S 645 Bebauungsplan NR. 19/2014 „Wohnpark Farnwiese / 1. Änderung Idsteiner Straße“ im Ortsteil Niedernhausen

**Bürgerbeteiligung gemäß § 4a Abs. 3 BauGB
im Zeitraum vom 20.11.2017 bis einschl. 20.12.2017**

**Beteiligung der Behörden und sonstiger Träger öffentlicher Belange gemäß § 4a Abs. 3 BauGB,
im Zeitraum vom 30.10.2017 bis 06.12.2017**

Stand: August 2018

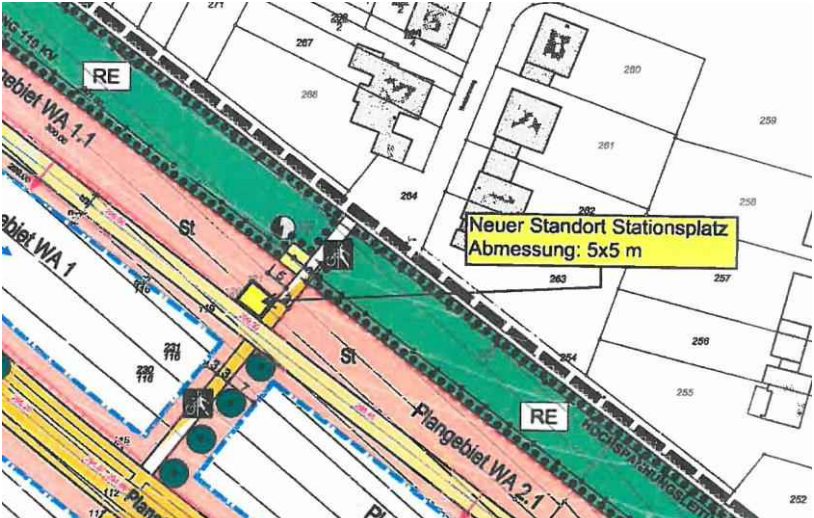
Amprion GmbH	Email vom 08.11.2017
Stellungnahme Behörde / Träger	Stellungnahme Verwaltung und Planungsbüro / Beschlussempfehlung
Betreff: Leitungsauskunft - Vorgangs-Nr. 114963, Bebauungsplan Nr. 19/2014 Wohnpark Farnwiese, 1. Änderung Idsteiner Straße und 13. Änderung FNP Signiert von: baerbel.vidal@amprion.net Sehr geehrte Damen und Herren, mit Schreiben vom 16.12.2016 haben wir im Rahmen der Beteiligung Träger öffentlicher Belange eine Stellungnahme zur o. g. Bauleitplanung abgegeben. Diese Stellungnahme behält auch für den nun eingereichten Verfahrensschritt weiterhin ihre Gültigkeit. Gegen einen Satzungsbeschluss zur o. g. Bauleitplanung in der jetzt vorliegenden Fassung bestehen aus unserer Sicht keine Bedenken. Wir gehen davon aus, dass Sie bezüglich weiterer Versorgungsleitungen die zuständigen Unternehmen beteiligt haben. Mit freundlichen Grüßen Bärbel Vidal Blanco Amprion GmbH	Vorherige Stellungnahmen siehe hierzu nachfolgende Seiten Die Hinweise werden zur Kenntnis genommen.
